CEI
IEC
60473

AMENDEMENT 1
AMENDMENT 1

**Dimensions for panel mounted indicating
and recording electrical measuring instruments**

The object of this amendment is to complete IEC Publication 473 with those items which were at the time of publication under consideration and to correct the dimensions of the diameters of fixing holes.

Ajourage, vu de face, et montage de l'appareil, vu de côté.
Cutout, front view, and instrument mounting, side view.

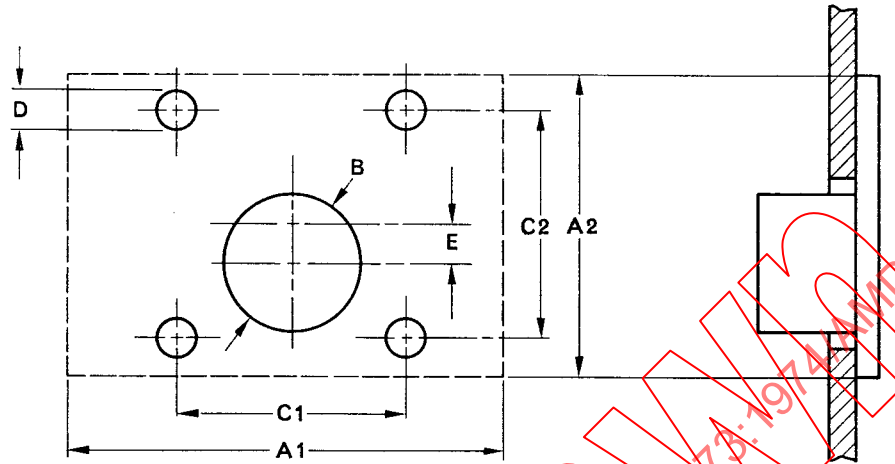
Paragraphe 4.2.2

Dans le titre de ce paragraphe supprimer « à l'étude »,
et ajouter la figure et le tableau suivants:

Sub-clause 4.2.2

In the title of this sub-clause delete "under considera-
tion", and add the following figure and table:

TABLEAU
TABLE II-B

Format Size A1 × A2	Ajourage Cutout			Trous pour tiges de fixation (si elles existent) Fixing holes (if any)				Format des tiges Bolt size
	Diamètre Diameter B	Tolérance Tolerance	Excentré Offset E	Nombre Number	Diamètre Diameter D	Distance C1 × C2	Tolérance Tolerance	Max.
112,5 × 100	75	0/+ 0,8	7	2	4,7	78 × 78	±0,50	3,5
125 × 100	75	0/+ 0,8	7	2	4,7	78 × 78	±0,50	3,5
125 × 112,5	75	0/+ 0,8	12	4	4,7	89 × 89	±0,50	3,5
150 × 125	75	0/+ 0,8	18	4	4,7	100 × 100	±0,50	3,5
200 × 150	75	0/+ 0,8	29	4	4,7	120 × 120	±0,50	3,5
212,5 × 175	75	0/+ 0,8	39	4	5,8	140 × 140	±0,55	4,5
225 × 187,5	75	0/+ 0,8	44	4	5,8	150 × 150	±0,55	4,5
